工程指示 / 要求簡箋(E.I.)

工程指示編號：EI / 3818 / 21 修改版次：D

工程編號：J851 工程名稱：青衣明翹匯

工程項目：平台鋁格 - 火牛房廠用鋁摺件加工圖

名稱	鋁板加工圖	制圖	HHQ	2021.05.31	修改	A	
材料	3mm 鋁板	復核			日期	12.2	
顏色	UCT534509SC-3 深灰色	批准			圖號	J851-HN-VP21

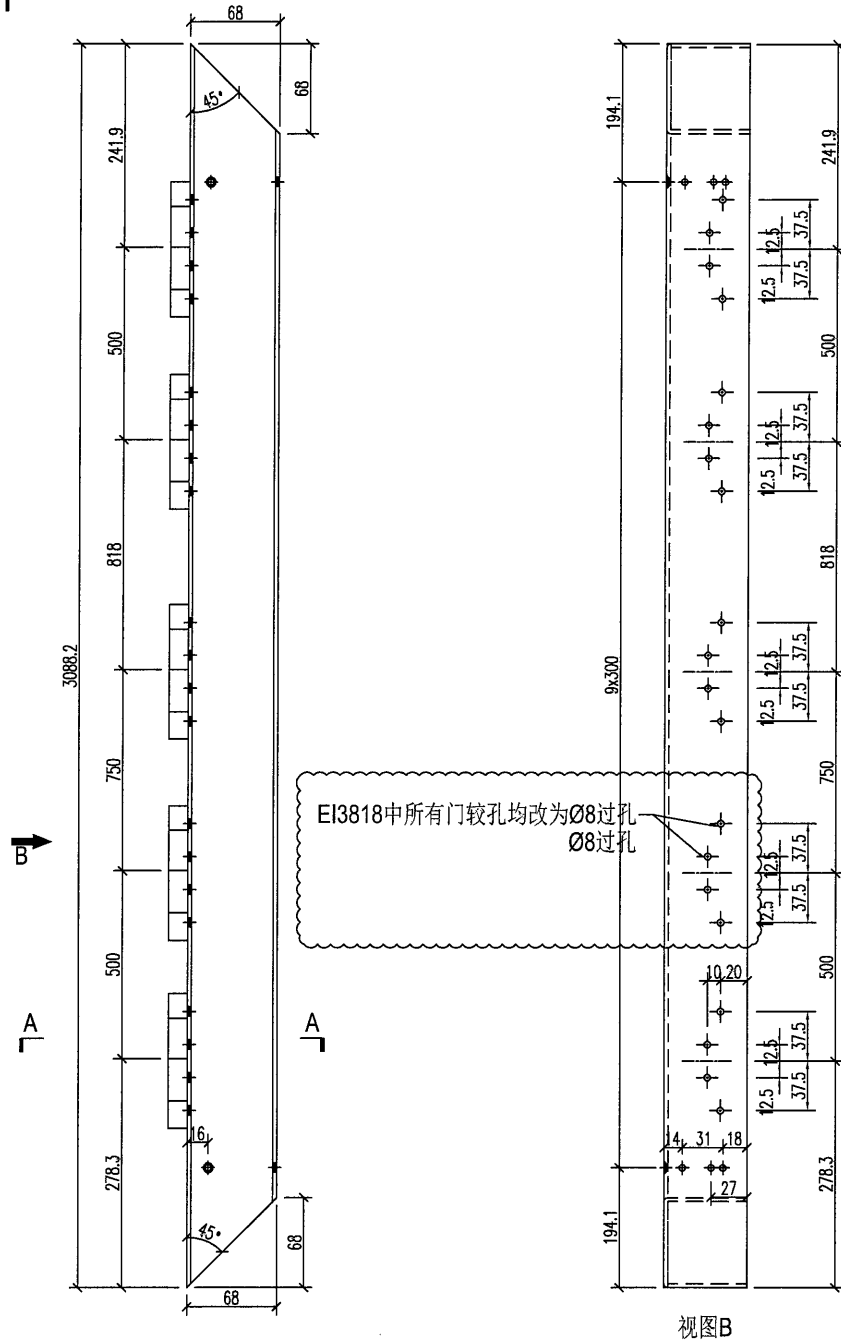
請按附件修改圖紙加工。(修改門鉸牙孔)

EI3818铝板上的门较过孔均改为Ø8过孔

EI3818中所有门较孔均改为Ø8过孔  
Ø8过孔
